Oggetto: IMPIANTO DI RECUPERO RIFIUTI NON PERICOLOSI VIA MONTE SANTO
PROPONENTE: COMIN COSTRUZIONI GENERALI S.R.L. -
COMUNE DI LOCALIZZAZIONE: LORIA (TV) -
PROCEDURA DI VERIFICA DELL'ASSOGGETTABILITÀ ALLA VIA AI SENSI DELL'ART. 19 DEL D.LGS.
N. 152/2006 .

PARERE COMITATO TECNICO PROVINCIALE VIA
(L.R. 27/5/2024 n. 12 - D.Lgs. 3/4/2006 n. 152)

SEDUTA DI MERCOLEDI' 8 OTTOBRE 2025

Oggetto: Impianto di recupero rifiuti non pericolosi via Monte Santo

Estratto Tav. P1.B del P.A.T.

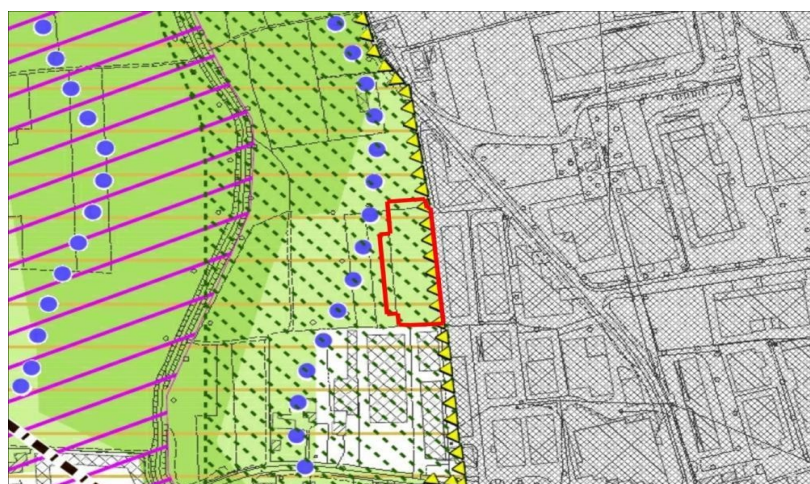
Considerazioni e raccomandazione: si evidenzia che la presenza di Aree di connessione naturalistica: fasce tampone (P.T.C.P., art. 38) - **Art. 38** emersa dall'analisi del PAT, relativa alla Carta della Pianificazione territoriale si valuta positivamente il mantenimento della vegetazione perimetrale

Estratto Tav. P3 del P.A.T.

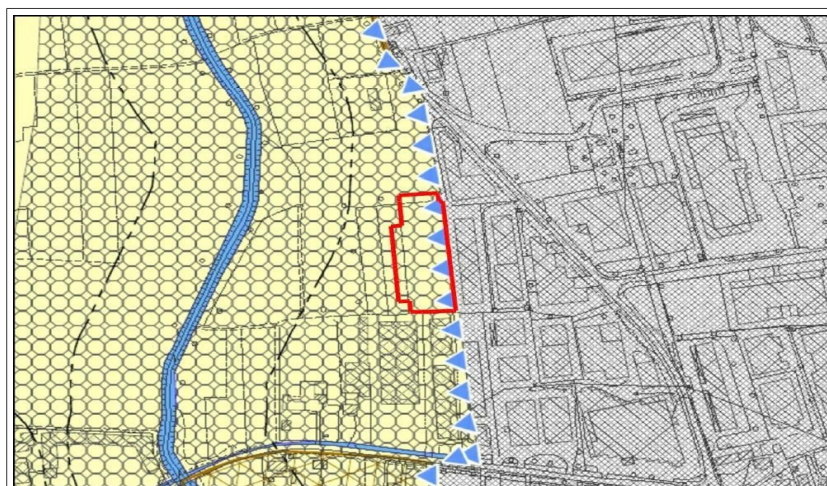
Considerazioni e raccomandazione: si ricorda che per la fragilità emersa dall'analisi del PAT, relativa alle "Aree esondabili e/o a periodico ristagno idrico (Art. 71)", la progettazione definitiva si atterrà alle indicazioni dello studio di Valutazione di Compatibilità idraulica e alle prescrizioni del Consorzio di Bonifica, che si basano sul principio dell'invarianza idraulica, ed alle indicazioni del P.G.R.A.
